Cagliari, 19 giugno 2019

**Oggetto: Osservazioni su progetto “Discarica per rifiuti non pericolosi presso l'ex cava di Serra Bingias, proposto da A&T Project s.r.l. – numero registro 08/19**

Figura 2.32 - Aree mappate a pericolosità da frana ai sensi dell'art. 8 comma 2 delle N.T.A. del PAI in corrispondenza del settore d'intervento

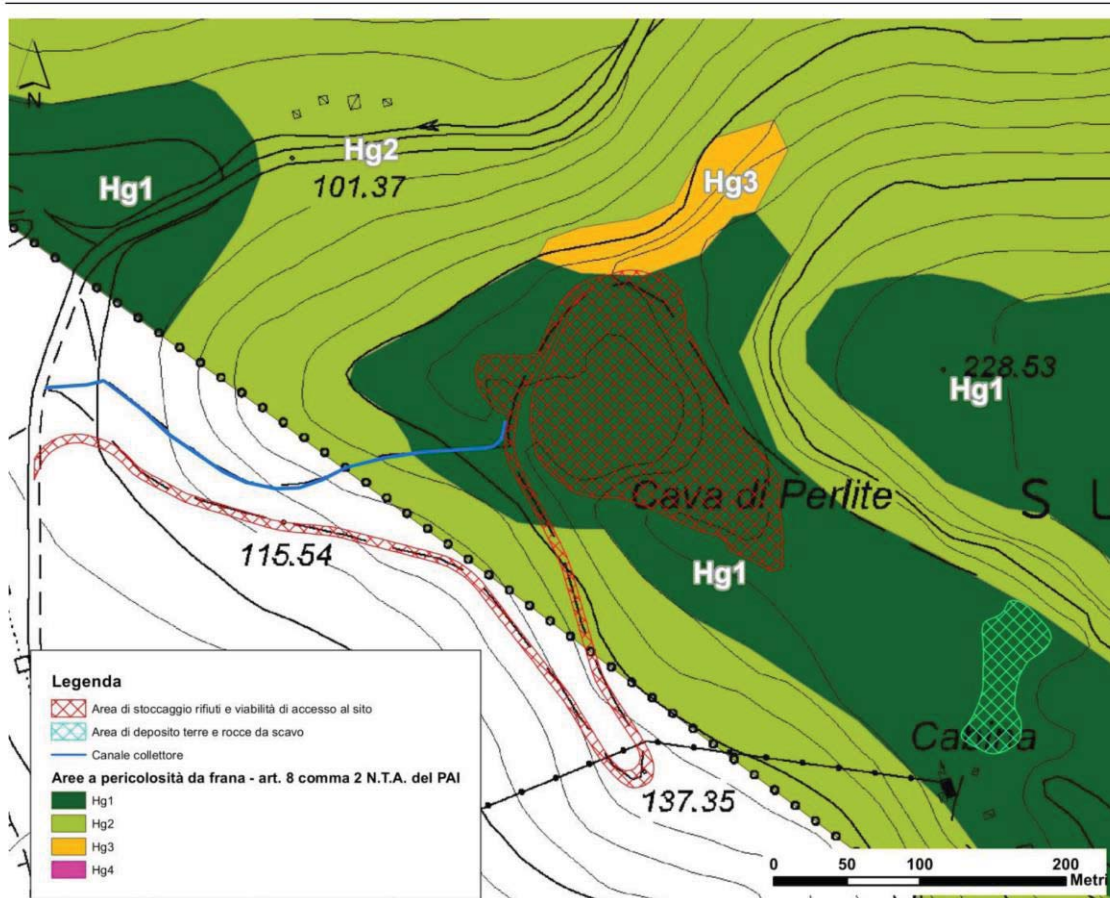
Nell'Elaborato RS1 (Premessa e Quadro di riferimento programmatico) al punto 2.5.3. (pag. 76 e ss), si da atto che il Comune di Morgongiori con delibera C.C. 13-12-2016, n. 28 ha approvato ai sensi dell'art. 8 comma 2 delle N.T.A. del PAI, lo Studio per l'assetto idrogeologico del territorio comunale, successivamente modificato con delibera C.C. 29.3.2019, n. 6 sulla base del quale sono state perimetrare le aree a pericolosità idraulica e da frana per tutto il territorio comunale. Con riguardo all'area Serra Bingias, dove insiste l'ex cava di perlite, a pagina 80 dell'elaborato viene riportato un grafico recante la sovrapposizione delle aree a pericolosità di frana corrispondenti al settore di intervento (figura 2.32 che viene appresso riprodotta). Da tale grafico emerge chiaramente come una parte dell'ex cava destinata nel progetto ad “area di stoccaggio” ricada in zona Hg3 (area di pericolosità elevata da frana), e altra parte, destinata in progetto a “canale collettore” e “viabilità di accesso al sito” in zona Hg2 (area di pericolosità media da frana).

Premesso che le predette opere (canale collettore e viabilità di accesso al sito) costituiscono parte integrante dell'opera proposta, in quanto strumentali e funzionalmente connesse con l'opera principale (vasca di smaltimento), in assenza delle quali l'impianto non potrebbe operare, ciò costituisce già da solo costituisce fattore escludente per l'ubicazione della discarica per effetto degli artt. 32 e 33 delle N.T.A. del PAI.

Non coglie nel segno il tentativo di superare tali preclusioni che si legge a pag. 78 dell'elaborato RS1: *“Relativamente alle opere accessorie, si segnala la parziale sovrapposizione della viabilità di accesso al sito e del canale collettore ad aree a pericolosità Hg2 “Media”, nonché la marginale sovrapposizione della viabilità di servizio ad aree a pericolosità Hg3 “Elevata” (Figura 2.32). In merito alla disciplina delle aree a pericolosità da frana Hg3, l'art. 32 delle N.T.A. del PAI recita che “sono consentiti tutti gli interventi, le opere e le attività ammessi nelle aree di pericolosità molto elevata da frana, alle medesime condizioni stabilite nell'articolo 31”. In particolare, le suddette opere risultano riconducibili a interventi di manutenzione straordinaria di infrastrutture a rete pubbliche o di interesse pubblico (art. 31 comma 3 lettera b delle N.T.A.) e, pertanto, risultano ammissibili ai sensi delle N.T.A. del Piano”*. In realtà, tra le condizioni poste dall'art. 31 richiamato dall'art. 32 vi è esplicitamente il divieto di realizzare nuovi impianti (comprese le opere connesse) di smaltimento e recupero di rifiuti (comma 4), divieto che si estende per espressa previsione del PAI alle zone ad elevata pericolosità da frana Hg3 e a quelle a pericolosità media Hg2

Figura 2.9 – Interventi in progetto e Vincolo Idrogeologico (RDL 3267/23)

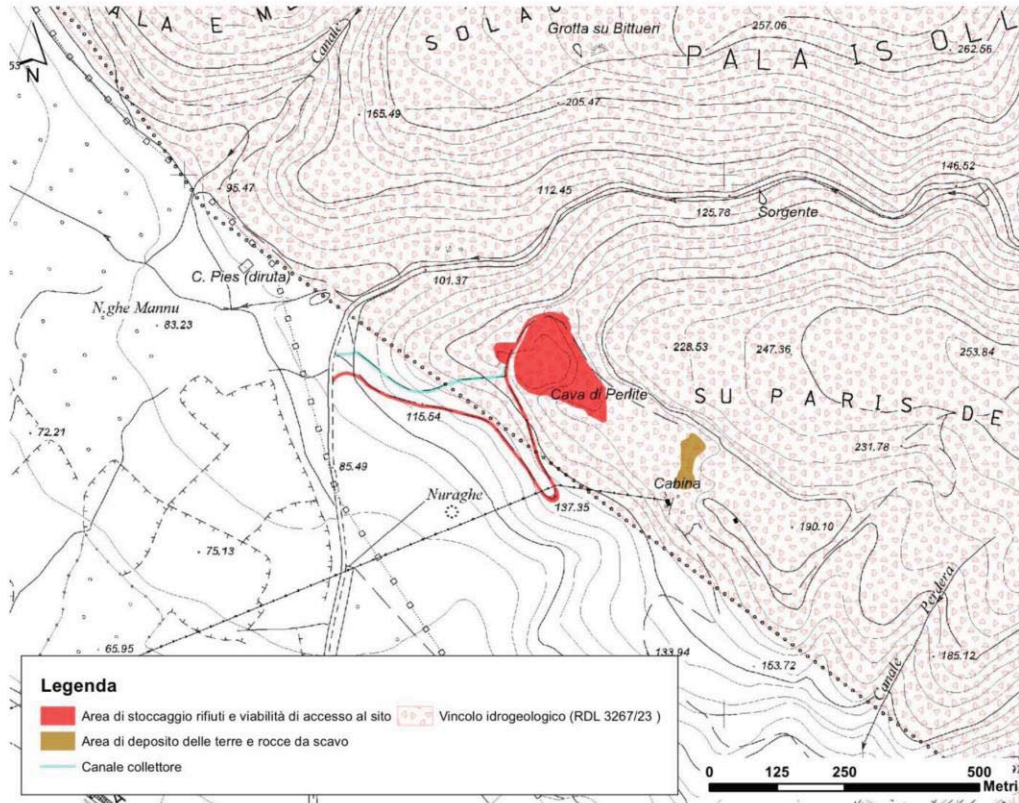
A ciò si aggiunga che l'area è sottoposta a vincolo idrogeologico (r.d. 3267/1923) come riportato nel grafico a pag. 23 dell'elaborato RS1.

Figura 2.1 - Beni paesaggistici tutelati ai sensi del D.Lgs. 42/04 e opere di progetto

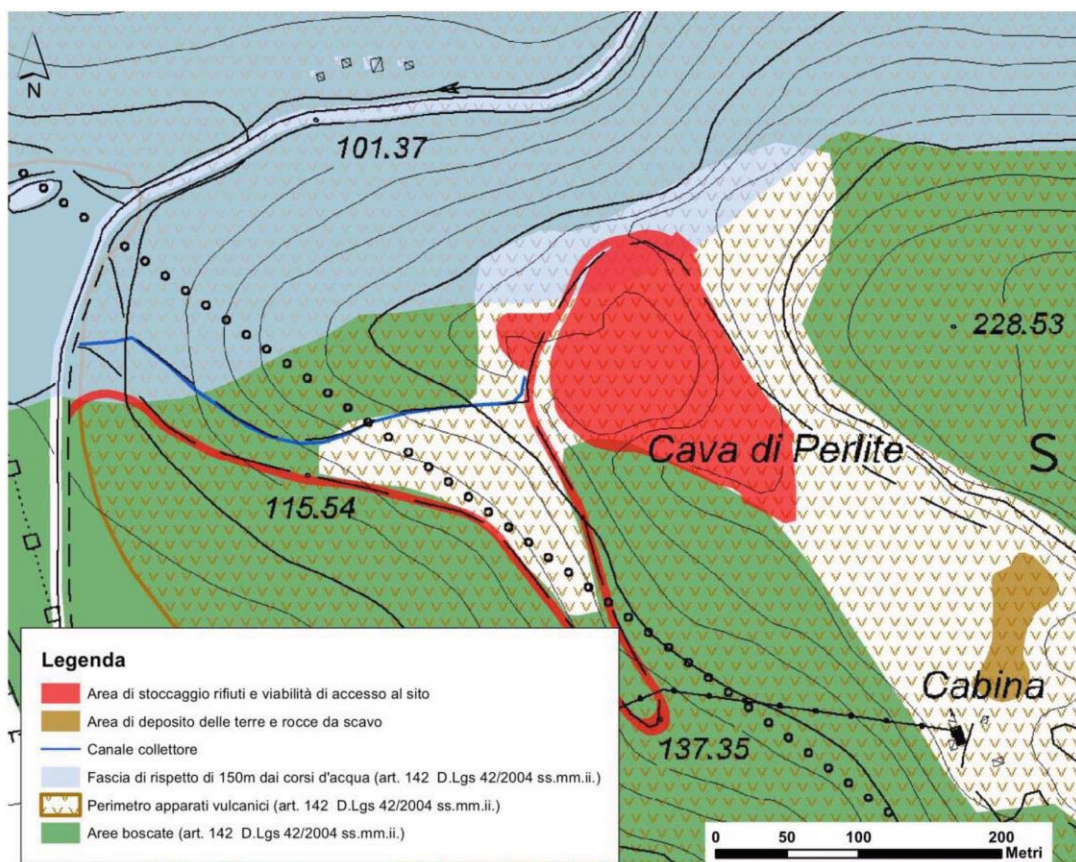
Dall'elaborato TS2 (Carta vincoli paesaggistico ambientali), risulta che una porzione dell'area di discarica, una porzione del canale collettore ed una porzione della viabilità di accesso al sito si trovano a una distanza inferiore a 150 metri rispetto al *Rio Solacera* individuato con r.d. 11.12.1933, n. 1775.

Si riporta di seguito il grafico tratto da pag. 19 dell'elaborato RS1.

Figura 2.12 - Sovrapposizione degli interventi con la fascia di tutela di 150 m del Rio Solacera

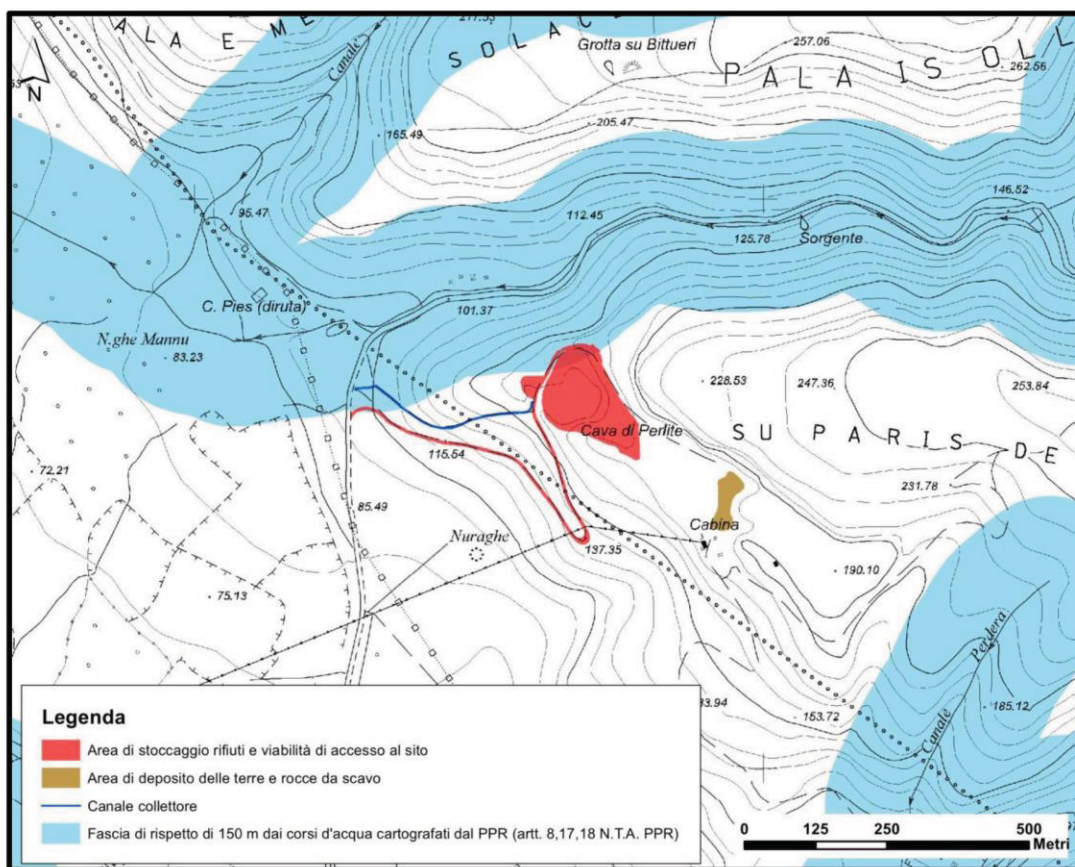
La Relazione allegata al PRGRS approvato con delibera G.R. 50/17 del 21.12.2012, nella tabella a pag. 408 indica come “fattore escludente” il vincolo derivante da fiumi, torrenti e corsi d’acqua il quale “si applica su fiumi, torrenti e corsi d’acqua iscritti negli elenchi previsti dal testo unico sulle acque ed impianti elettrici (R.D. n. 1775/1923), e le relative sponde o piede degli argini per una fascia di 150 metri ciascuno”. Lo stesso vincolo è imposto dall’art. 17 comma 3 lett. h N.T.A. del P.P.R. (“Rientrano nell’assetto territoriale ambientale regionale le seguenti categorie di beni paesaggistici, tipizzati e individuati nella cartografia del P.P.R. di cui all’art. 5 e nella tabella Allegato 2, ai sensi dell’art. 143, comma 1, lett. i) del decreto legislativo 22 gennaio 2004, n. 42 come modificato dal decreto legislativo 24 marzo 2006, n. 157: .... h) Fiumi torrenti e corsi d’acqua e relative sponde o piedi degli argini, per una fascia di 150 metri ciascuna, e sistemi fluviali, ripariali, risorgive e cascate, ancorché temporanee”).

Si riporta al riguardo il grafico a pag. 35 dell'elaborato RS1:

La prescritta distanza è derogabile quando il corso d'acqua non sia individuato dal r.d. 1775/1933, ma non quando invece è ricompreso nell'elenco approvato dal suddetto r.d.: *“Ai sensi dell'art. 142, d.lg. 22 gennaio 2004 n. 42, sono soggetti a vincolo paesaggistico i "fiumi, i torrenti, i corsi d'acqua iscritti negli elenchi previsti dal testo unico delle disposizioni di legge sulle acque ed impianti elettrici, approvato con r.d. 11 dicembre 1933 n. 1775"; pertanto, la vicinanza di un corso d'acqua ad un sito individuato per la realizzazione di una discarica per rifiuti speciali, non comporta di per sé l'esistenza, in tale zona, di un vincolo paesaggistico, essendo dalla norma richiesto, per la sussistenza del vincolo, che il corso d'acqua risulti iscritto negli appositi elenchi”* (T.A.R. Cagliari, sez. I, 10/03/2011, n.209).

Tali considerazioni sono assorbenti e precludono il rilascio della Compatibilità ambientale non valendo a superarle quanto prospettato dalla richiedente a pag. 28 della Relazione paesaggistica RS6: *“seppur marginalmente ubicate entro la fascia di tutela di 150 m del Rio Solacera, non incidono in alcun modo sulle dinamiche di deflusso del corso d’acqua tutelato né, tantomeno, sono suscettibili di determinare alterazioni della vegetazione spondale”*. Tanto più ove si consideri che proprio in corrispondenza del tratto che dista meno di 150 metri dal rio, insiste la parte classificata a pericolosità elevata da frana Hg3. La considerazione vale anche per il canale collettore il quale fa parte a tutti gli effetti dell’impianto di discarica e, in quanto tale, non deve situarsi in zone per le quali vigono – come nella specie – fattori escludenti. E’ concreto il rischio che la discarica vada a franare proprio in direzione del corso d’acqua sottoposto a vincolo.

Figura 2.5 – Perimetro del Parco Geominerario Ambientale Storico della Sardegna e opere in progetto

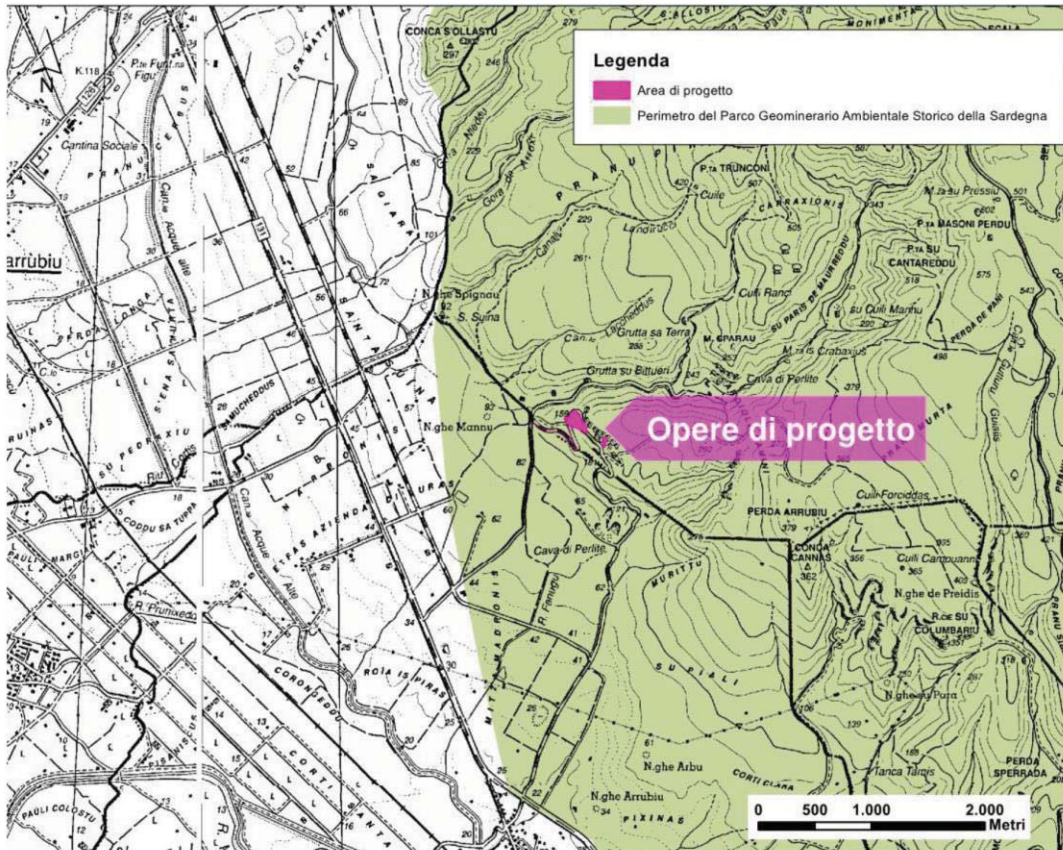
Il sito rientra nel Parco Geominerario Storico Ambientale della Sardegna - [http://www.parcogeominerario.eu/images/Cartografie%202016/PDF200/Tavola\\_539%20IV.pdf](http://www.parcogeominerario.eu/images/Cartografie%202016/PDF200/Tavola_539%20IV.pdf)), costituito con decreto del Ministro per l'Ambiente del 16.10.2001, dichiarato anche patrimonio dell’UNESCO, tutelato dalle misure previste dall’art. 142, comma 1, lett. f) del d.lgs. n. 42/2004. Si rinvia al grafico a pag. 25 dell’elaborato RS1 (Premessa e quadro di riferimento programmatico).

Secondo i richiedenti ciò non costituirebbe ostacolo al rilascio della Compatibilità ambientale in quanto *“la realizzazione degli interventi non andrà a insistere su ambiti di particolare interesse storico-culturale, legati alle officine di lavorazione del minerale”*.

La tesi è infondata. La legge regionale e il PPR impongono vincoli assoluti nell'utilizzazione del Parco, che non lasciano margine ad alcuna valutazione discrezionale dell'Amministrazione sulla compatibilità o meno di altri tipi di interventi, né tantomeno sulla delimitazione dell'area. Ai sensi dell'art. 45 l.r. 11.1.2019, n. 1: *“Il patrimonio materiale e immateriale connesso alle miniere dismesse della Sardegna, incluso ai fini di conservazione e tutela nel Parco geominerario storico ambientale della Sardegna, riconosciuto dall'UNESCO, è valorizzato dalla Regione per favorirne il suo riutilizzo per fini produttivi diversi da quelli minerari, con particolare riferimento alle attività di valorizzazione per scopi di ricerca scientifica e tecnologica, turistici, culturali e sociali”*.

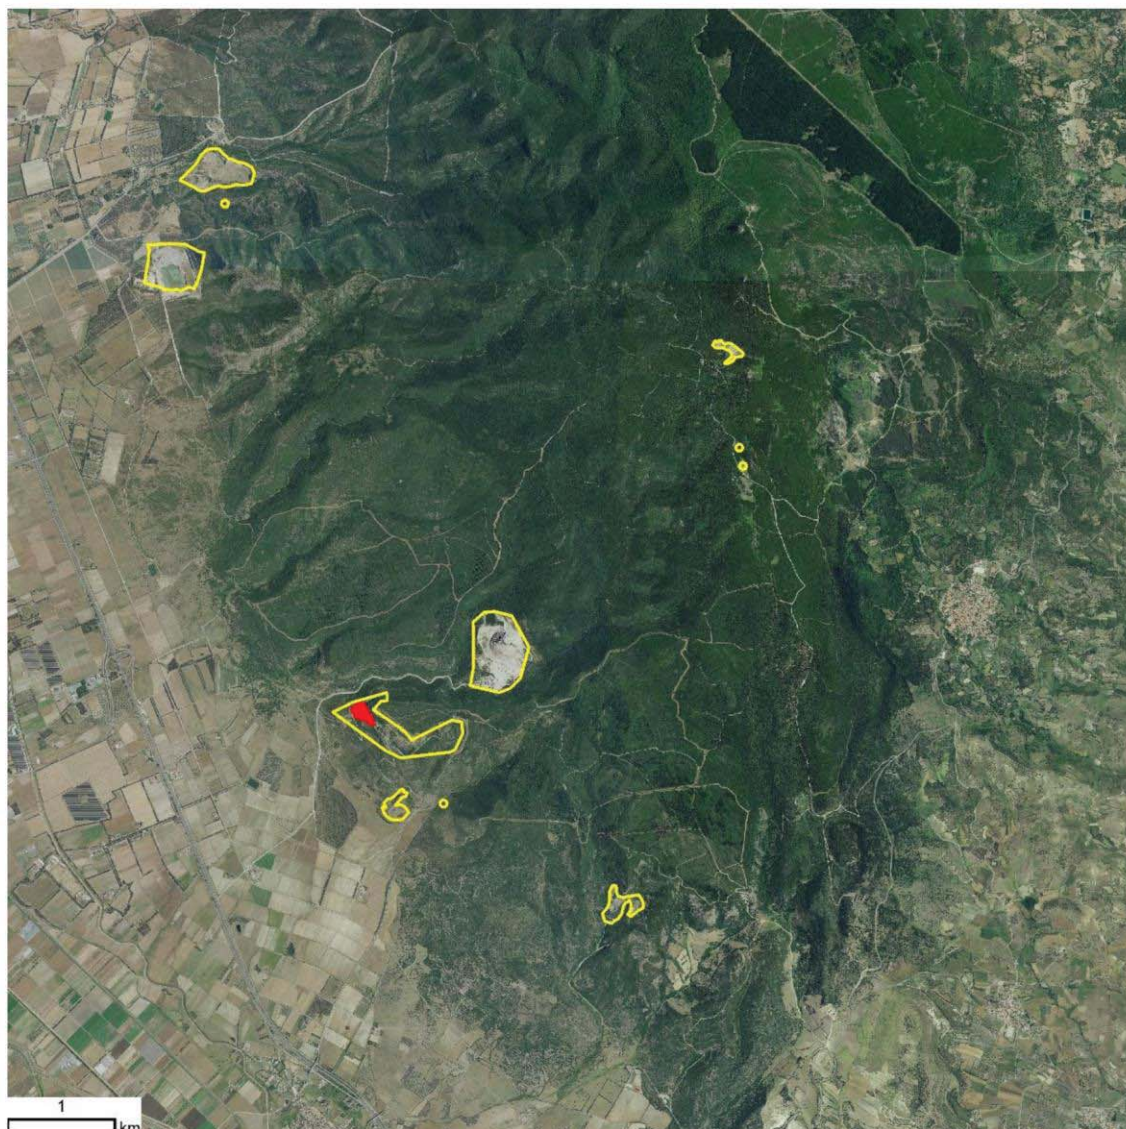
Gli appezzamenti di terreno destinati all’agricoltura sono ben visibili dalla aerofoto a pag. 77 dell’allegato RS3 (Quadro di riferimento ambientale).

A pagina 36 della Relazione paesaggistica RS6 si legge che il sito in progetto “non ricade” in “zone di produzione di prodotti agricoli ed alimentari definiti ad indicazione geografica o a denominazione di origine protetta ai sensi del regolamento (CEE) n. 2081/92 e in aree agricole in cui si ottengono prodotti con tecniche dell'agricoltura biologica ai sensi del regolamento (CEE) n. 2092/91”. Ma nell'area limitrofa a Morgongiori e ad URAS sono presenti coltivazioni di prodotti con le caratteristiche indicate nell'allegato 1 al D. Lgs.

13/1/2003 n. 36; in particolare, sono zone di produzione di vino DOC “Arborea” (cfr. <http://www.agraria.org/vini/arborea-doc.htm>) e del vitigno Bovale (<http://www.sardegnaagricoltura.it/index.php?xsl=443&s=45545&v=2&c=3593>). Tali produzioni subirebbero un pregiudizio certo dalla realizzazione dell'intervento che si contesta, sia per il pericolo di inquinamento delle falde acquifere e dei torrenti d'acqua, sia per il rischio di inquinamento dell'aria per trasporto eolico dei rifiuti abbancati, sia per le polveri aerodisperse dal traffico attratto.

Figura 2.3 – Perimetro del Parco naturale regionale del Monte Arci, proposto ai sensi della L.R. 31/89 e non ancora istituito

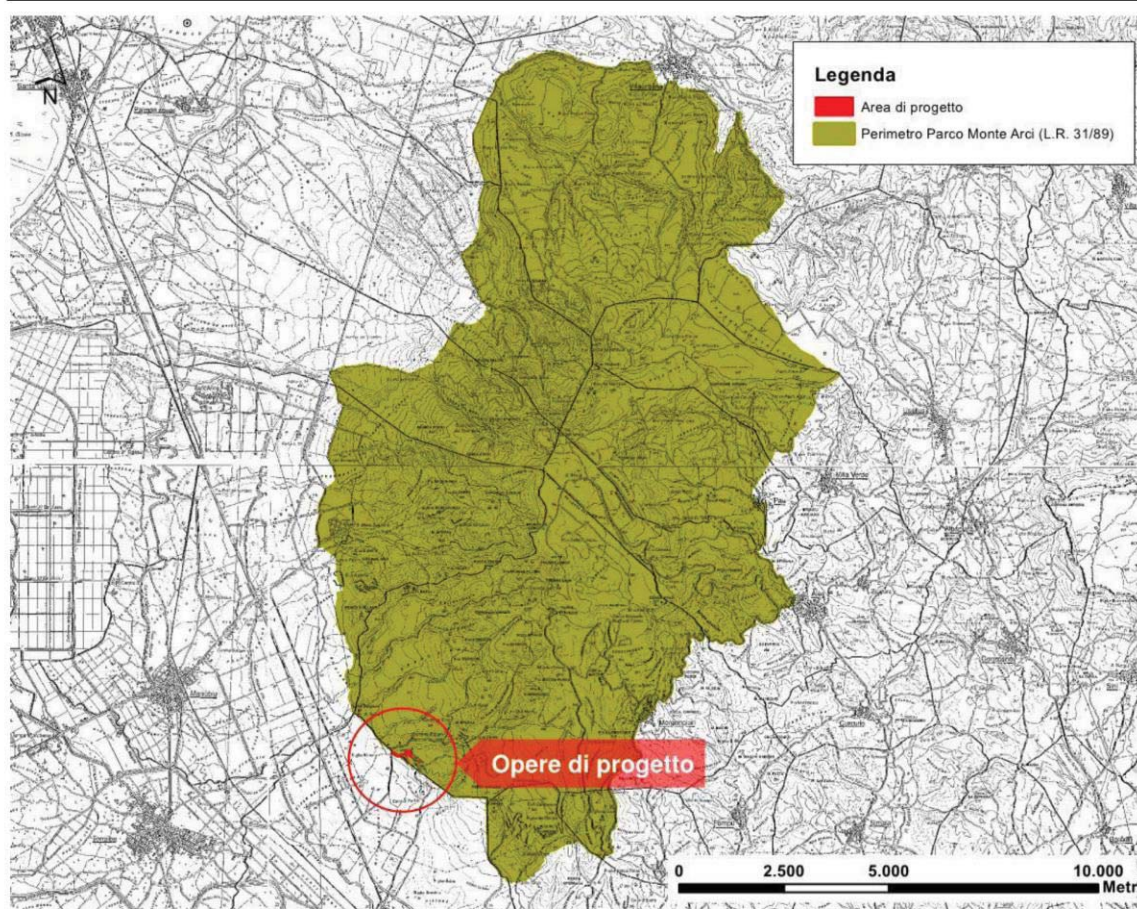
La discarica in esame è ricompresa nell'area delimitata dalla l.r. 31/1989 come Parco naturale regionale del Monte Arci. Si riporta al riguardo il grafico a pagina 30 dell'elaborato RS1:

Il vincolo derivante da tale perimetrazione è immediato a prescindere dall'adozione di atti successivi, quali la formale istituzione ex art. 8 l.r. 31/1989. Ai sensi dell'art. 4 comma 4 l.r. 31/1989 *“In sede di prima applicazione della presente legge le aree protette dal sistema regionale dei parchi, delle riserve e dei monumenti naturali sono individuate con una perimetrazione provvisoria e classificate nell' allegato << A >>. Tali perimetrazioni e classificazioni possono essere confermate o modificate nella fase di approvazione dei singoli atti istitutivi”*. L'art. 7 comma 4 stabilisce: *“La Regione nelle aree così acquisite, in attesa della istituzione dei singoli parchi e riserve naturali, effettua, direttamente o attraverso i Comuni, consorzi di Comuni, Comunità montane o associazioni o enti naturalistici ed ambientalistici legalmente riconosciuti e cooperative, progetti ed interventi di sviluppo*

E’ irrilevante il richiamo - fatto da A&T Project s.r.l. a pag. 23 dell’elaborato RS1 - al disegno di legge di cui alla D.G.R. 55/5 del 29/11/2005 il quale riporta un’area di massima tutela più contenuta rispetto alla delimitazione della L.R. 31/1989, con confini distanti dalle aree di progetto. Quello è infatti un mero disegno di legge che non ha superato il vaglio del Consiglio regionale, come tale inidoneo a incidere sulla perimetrazione del Parco che rimane quella prevista dalla l.r. 31/1989. In ogni caso, la D.G.R. 55/5 del 29.11.2005, non modifica l’originaria perimetrazione del Parco, ma individua solamente un’area più contenuta “di massima tutela”, per cui anche le aree esterne a quest’area, ma ricomprese nell’originaria perimetrazione ricadono tra i fattori escludenti.

Neppure vale l’osservazione che le opere sarebbero ubicate “*in prossimità della linea di confine della perimetrazione del Parco, ovvero in aree solitamente adibite a ‘zona cuscinetto’ che, generalmente, non coincidono con zone di particolare importanza conservazionistica sotto il profilo naturalistico*” (pag. 22 elaborato RS1).
